Европейская экономическая комиссия
Комитет по внутреннему транспорту
**Всемирный форум для согласования правил
в области транспортных средств**
Рабочая группа по вопросам шума
Семьдесят вторая сессия

Женева, 8 и 9 сентября 2020 года (онлайн)

**Доклад Рабочей группы по вопросам шума о работе
ее семьдесят второй сессии**
Содержание

Приложение 3, рис. изменить следующим образом:

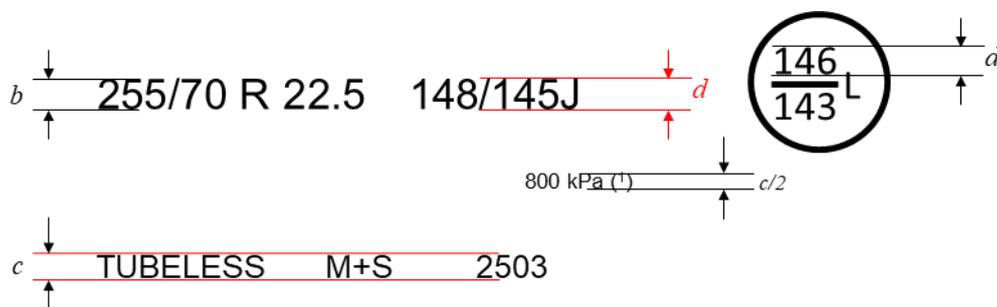
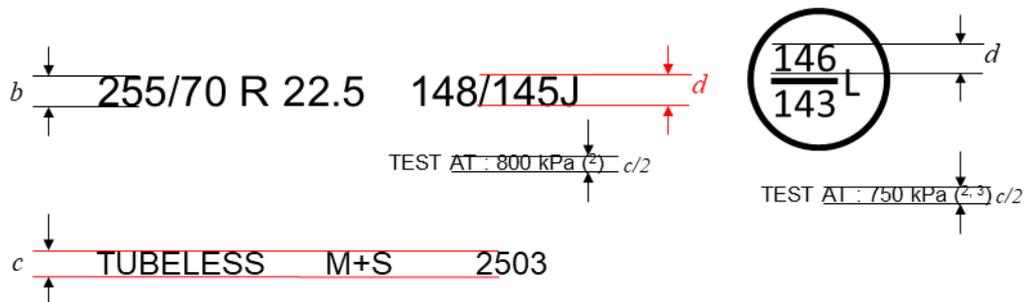
«Пример 1:

(1) В случае шин, впервые официально утвержденных по типу конструкции до 1 января 2018 года, вместо кПа можно использовать маркировку PSI. Маркировке кПа может предшествовать маркировка “TEST AT:” “или в качестве альтернативы маркировка” TEST INFL: “или же символ” @”.

Пример 2:

(2) “TEST AT:” можно либо заменить на “TEST INFL:” или символ “@” либо опустить.

(3) Указание значения второго давления в шине для дополнительного эксплуатационного описания является факультативным. При отсутствии такого указания для обеих комбинаций нагрузки/скорости применяется одно и то же испытательное давление в шине».
